## **ISTRUTTORIA DEL SERVIZIO PROGRAMMAZIONE URBANISTICA, SCOLASTICA E TRASPORTI**

**COMUNE di CARPI: Piano Particolareggiato di iniziativa privata denominato “Ambito F14” in variante al PRG adottato con DCC n.129/2021.**

**Ai sensi dell'art. 4 LR 24/2017: Osservazioni ai sensi degli artt.35 e 41 L.R. 20/2000, Parere in merito alla riduzione del rischio sismico di cui all'art. 5 L.R.19/2008, Parere ambientale in merito alla Valsat ai sensi degli artt. 18/19 LR 24/2017 e D.Lgs 152/2006.**

**OGGETTO: Comune di Carpi - PPIP Ambito F14 in Variante al PRG**  
Adozione Piano Particolareggiato d'Iniziativa Privata dell'ambito di trasformazione F14,  
in variante al PRG vigente, con delibera del C.C. n. 129 del 30/12/2021  
**Parere di competenza Arpae**

**Stralcio progetto Rotatoria Tang. Bruno Losi - intersezione via Quattro Pilastrini**

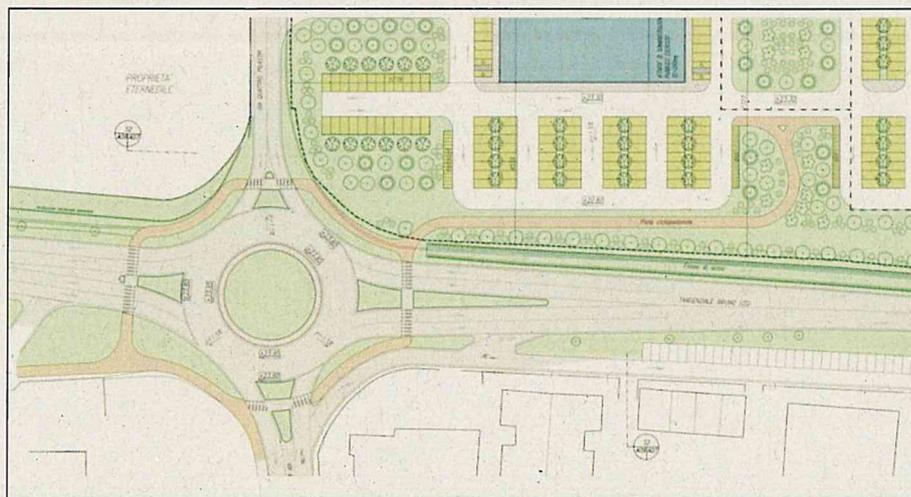
Risulta necessario verificare la conformità della rotatoria prevista in progetto come opera di compensazione rispetto al D.M. 19 aprile 2006 "Norme funzionali e geometriche per la costruzione delle intersezioni stradali", in riferimento in particolare al numero, alle dimensioni e alle caratteristiche degli elementi costitutivi dell'intersezione a rotatoria (corsie di immissione ed in uscita, isole divisionali, ecc...)

Si richiede di valutare nell'ambito dello studio viabilistico anche le relazioni tra i flussi di traffico indotti dal nuovo insediamento commerciale oggetto di Piano Particolareggiato e la tangenziale in previsione nel Comune di Carpi. Le relazioni tra la nuova viabilità in progetto e la tangenziale di prossima realizzazione dovranno essere tenute in considerazione anche negli "scenari di progetto" presi in considerazione nella relazione "R06" per l'individuazione dei volumi di traffico e il successivo dimensionamento della rotatoria in progetto.

Si condividono le scelte progettuali effettuate nell'ambito dell'inserimento degli attraversamenti ciclo-pedonali all'interno del disegno della rotatoria. Risulta necessario inquadrare l'intervento di realizzazione del ramo di pista ciclabile previsto all'interno del Piano Particolareggiato nell'ambito della rete di percorsi ciclabili e ciclo-pedonali esistenti nel Comune di Carpi al fine di garantire la continuità dei percorsi. Tale inquadramento si rende necessario in quanto il nuovo supermercato viene concepito in sostituzione di una struttura di vendita esistente all'interno del centro urbano di Carpi e nell'ottica di catalizzare l'attuale bacino d'utenza di tale struttura: l'inquadramento del nuovo percorso ciclo-pedonale in un quadro complessivo dovrà essere volto a dimostrare la possibilità di raggiungere i nuovi fabbricati commerciali mediante il sistema della mobilità dolce in condizioni di sicurezza, intercettando anche gli attuali flussi diretti verso la struttura di vendita di futura dismissione.
